Langnau, 15. Juni 2019

Bauverwaltung Langnau
Allestrasse 8
Postfach 566
3550 Langnau i.E.

Überbauungsordnung «Stämpfli-Areal» - Mitwirkung

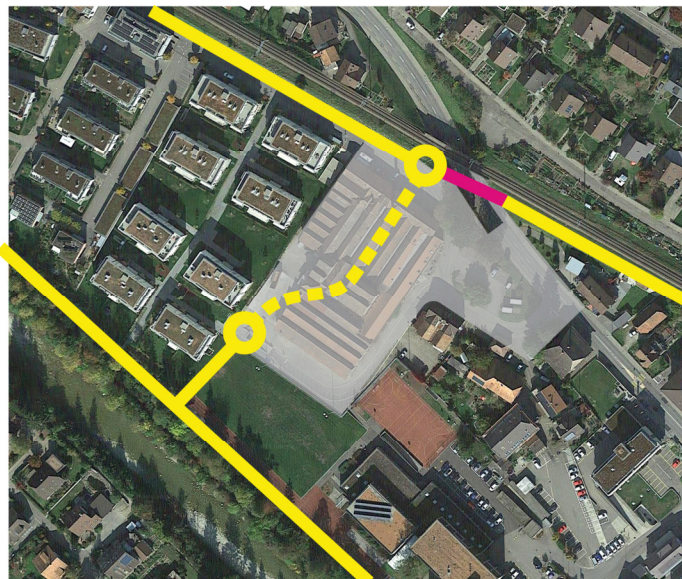
Es gilt, den Verkehrsrichtplan zu beachten und im Rahmen des Projekts die Verkehrssituation zu regeln. Zu erwähnen sind an dieser Stelle die Massnahmen, die in der vorliegenden Anpassung zwingend zu beachten sind und welche eine Verbesserung der Einfahrt Zürchermatte/ Burgdorfstrasse und den Bau eines Stegs umfassen: FV10-9, FV10-29, FV14-7, LZV3-1, LZV4-9. Dass diese Massnahmen bei der Ausarbeitung eines neuen Verkehrsregimes nicht einfliessen, ist inakzeptabel. Nochmals: Der Verkehrsrichtplan ist behördenverbindlich!

Dass im vorliegenden Fall die Normen bezüglich der Trottoirüberfahrten wissentlich und willentlich, wie man in der Mitwirkungsveranstaltung erfahren konnte, verletzt werden, ist stossend. Die Konflikte zwischen dem motorisierten Verkehr, den Fahrradverkehr und den Fussgängern (z.B. Kinder auf dem gemäss Verkehrsrichtplan „offiziellen Schulweg“) sind an dieser Stelle vorprogrammiert, ja sie werden bewusst in Kauf genommen!

Die Gemeinde muss eine sichere Erschliessung für den Fuss- und Veloverkehr in der Überbauungsordnung vorschreiben.
